IWDV-48 シリーズについて御案内

さて、この度はご愛顧頂いております IWDV-48 シリーズにおきまして、出力コネクタの変更についてご連絡させていただきます。

<旧コネクタ形状>
例：IWDV-300S-48

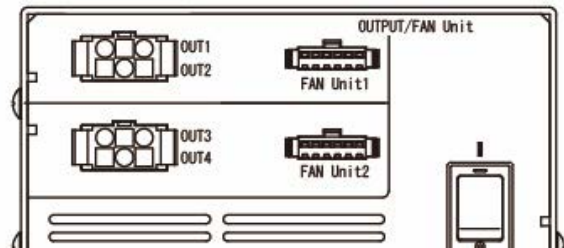
安全性向上、コネクタ種類の統一により電源の出力コネクタ部の変更を行います。
その他の外形サイズや電気的特性については、変更点はありません。

<新コネクタ形状>
例：IWDV-300S-48-C1

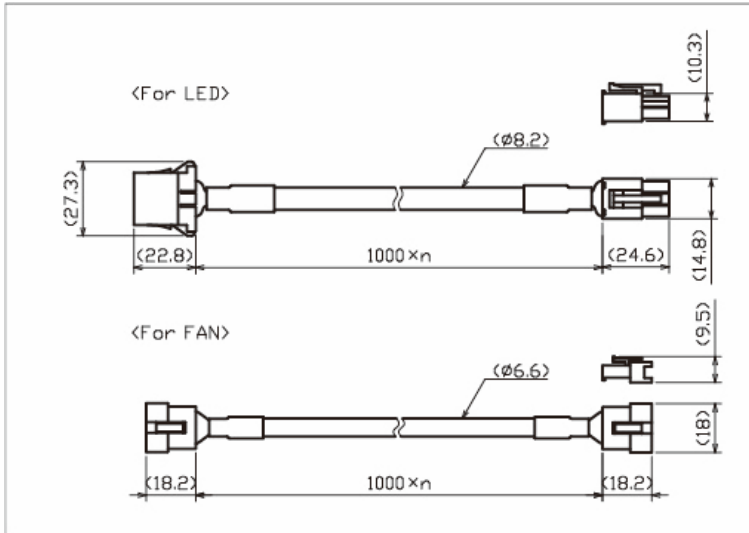
●出力コネクタ形状の変更に伴う専用延長ケーブルの変更

出力コネクタ形状の変更に伴い、接続に使用できる専用延長ケーブルも変更になります。
電源のみ変更で、今までの延長ケーブルを続けてご使用になる場合は、専用変換ケーブルでの
変換接続が必要になります

- ・ I-CB-S■-DNEL (新型延長ケーブル)
- ・ I-CB-D0.3-DN-CONV (専用変換ケーブル)
(電源変更で I-CB-S■-DNEL を続けて使用する場合)
